AUTOSTRADA A13 BOLOGNA-PADOVA - "AMPLIAMENTO ALLA
TERZA CORSIA DEL TRATTO MONSELICE-PADOVA SUD"
OSSERVAZIONI AL PROGETTO DEFINITIVO - TRATTA OSSERVATA COMPRESA
TRA KM 94+0 e 95+0

**Oggetto: Osservazioni al Progetto Definitivo relativo all'ampliamento alla terza corsia del tratto
autostradale Monselice-Padova Sud**

Ambito del procedimento: Valutazione Impatto Ambientale

Foto inserimento : in rosso è indicata la sagoma del fabbricato realizzato; in arancione il lotto edificabile non ancora edificato

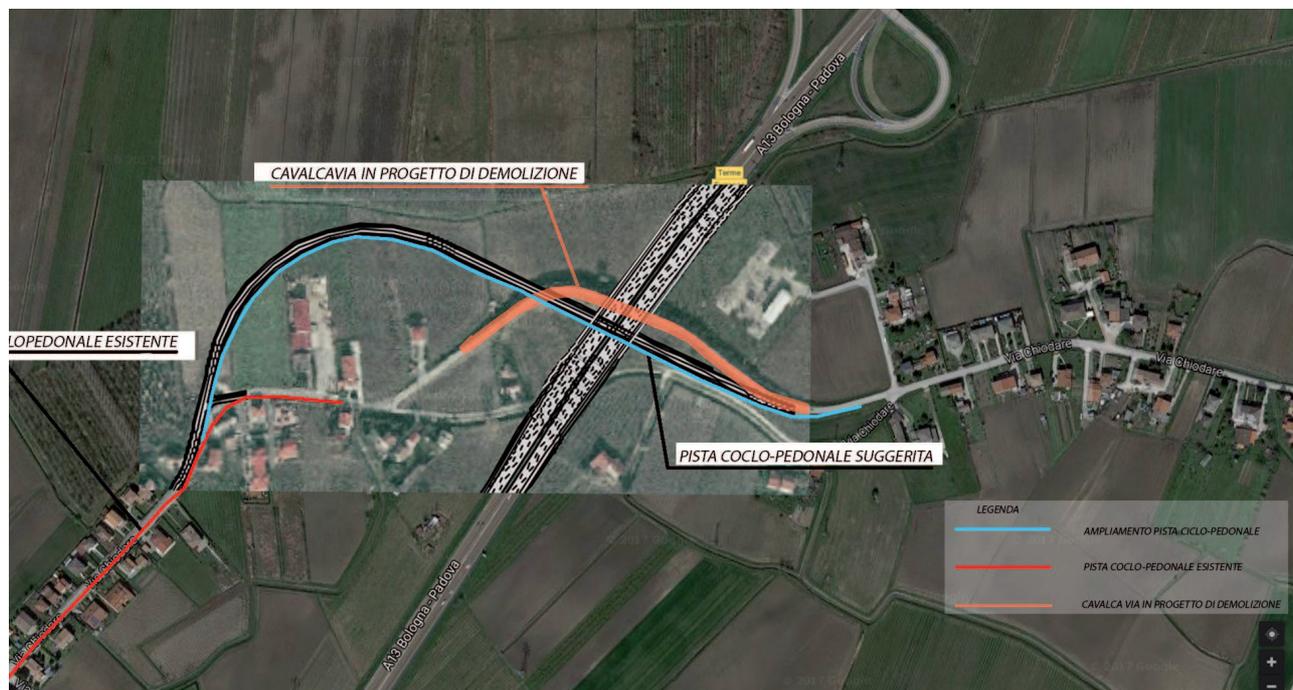
Gli studi prodotti non tengono in considerazione nella maniera più assoluta di edifici che sono sorti nel rispetto delle norme e che ora rientrano tra i casi maggiormente sfavoriti. Riferendomi al piano del rumore del progetto, in prossimità dei recettori 3070 e 3072 della tavola 5/8 di CENSIMENTO RICETTORI E ZONIZZAZIONI ACUSTICHE COMUNALI, è in fase di ultimazione un fabbricato residenziale di tipo bifamiliare che gode di una distanza dal sedime autostradale di oltre 70 metri. Questo fabbricato è stato escluso da ogni simulazione. Le simulazioni acustiche e i rilievi attraverso l'ausilio di recettori sonori sono datati 2016. I lavori per la realizzazione del fabbricato risalgono a Marzo 2016. I permessi per la realizzazione dello stesso sono riconducibili al 30 maggio 2013. Come indicato dal foto inserimento, il fabbricato sorge a oltre 70 metri dal terrapieno dello svincolo autostradale sul versante sud dello stesso. Ogni simulazione, rilievo, analisi e modello previsionale in merito alla tratta di progetto esclude categoricamente questo fabbricato.

Nello specifico lo svincolo viene allargato di 30 metri, circa in direzione sud. Accorciando la distanza tra il fabbricato e il sedime autostradale a meno di 40 metri.

Si osserva l'inefficienza del progetto presentato perché carente di tutti i dati di analisi necessari alla tutela e alla salvaguardia del fabbricato realizzato e delle relative famiglie. Si chiede lo studio approfondito del caso specifico in materia di inquinamento luminoso, acustico, in materia di idrologia conformemente al sistema di scarico dei reflui del fabbricato realizzato, in materia di mitigazione dell'impatto acustico e visivo e della mitigazione dell'opera con filari arborei adeguati. Si segnala la possibilità di apportare leggere modifiche al progetto definitivo relativamente al terrapieno sostenente la rampa di uscita dall'autostrada al casello di Terme Euganee per chi proviene da Bologna, in considerazione anche di una tutela per la sicurezza degli operatori dell'Enel, del Consorzio di bonifica Bacchiglione e per la tutela di un diritto e di una concessione ad edificare di un privato.

Richiedo, cortesemente, il monitoraggio acustico anche per quei fabbricati non compresi in progetto e che lo stesso avvenga alle medesime modalità con cui sono stati realizzati i precedenti, differenziando la fase diurna dalla fase notturna e posizionando recettori acustici che raccolgano dati in un lasso temporale non inferiore a quelli di progetto (un anno). In assenza del monitoraggio richiesto, il proprietario del fabbricato, da me preventivamente contattato, si propone di far eseguire i monitoraggi necessari a proprie spese, con le stesse modalità e seguendo gli stessi principi considerati nelle analisi proposte ed effettuate dalla società Autostrade per l'Italia S.p.A., al fine di poter avere la documentazione necessaria per cui richiedere che il progetto definitivo riproponga la medesima situazione di comfort ambientale (acustico e visivo) in cui staziona il fabbricato allo stato attuale.

Ortofoto in cui si evidenziano la pista ciclo-pedonale attuale, le opere in demolizione e di nuova realizzazione di progetto e la pista ciclo-pedonale suggerita.

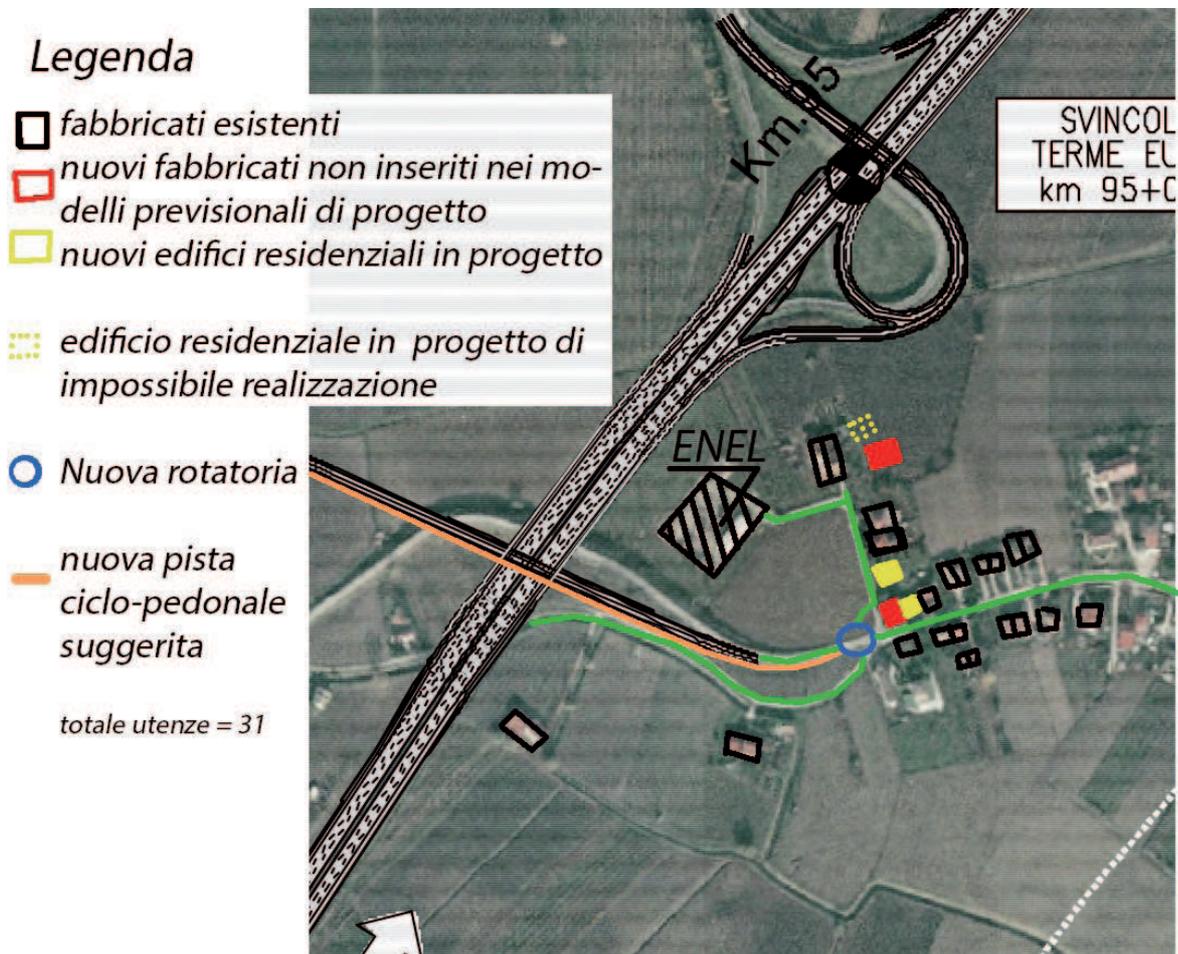
La suddivisione del territorio in due identità distinte di cui ai capitoli precedenti, avviene per la scarsa attenzione sottoposta alle opere contingenti all'ampliamento. Il cavalcavia di via Chiodare viene riproposto, così come la viabilità sul versante nord e afferente alla nuova opera. Non sono riuscito a trovare i progetti definitivi relativi a tale ponte. Osservo che la modifica alla viabilità sul versante nord-ovest corrisponde al tratto stradale dove insiste una pista ciclo-pedonale di recente realizzazione (elemento di diversità rispetto al progetto del 2008) e che costeggia l'attuale viabilità comunale proveniente dal quartiere Chiodare. Osservo che, allo stato attuale, il cavalcavia autostrada è privo di elementi che permettano di percorrerlo pedonalmente in sicurezza. Osservo la possibilità di realizzare la pista ciclo-pedonale in continuità con

quella esistente in modo che questa prosegua nel cavalca autostrada e termini alla fine del ponte di progetto, sulla sponda opposta, per il tratto che la società Autostrade per l'Italia S.p.A. si propone di ricostruire.

In questo modo si favorirebbe una sorta di continuum tra le relazioni di due porzioni di territorio separate dall'autostrada. Il quartiere di Chiodare che sorge proseguendo a Nord la viabilità di questo cavalca Autostrada fa parte del Comune di Due Carrare, ma risulta completamente isolato dal resto del comune. Via Chiodare è l'unico elemento viario che collega il quartiere con il centro del comune cui appartiene. Inoltre, l'interesse della società coincide con questa esigenza se si considera che tanto più un cittadino sfrutti mezzi ciclabili per i piccoli spostamenti tanto più sarà propenso all'utilizzo di grandi vie di comunicazione (autostrada) anche per gli spostamenti di media lunghezza.
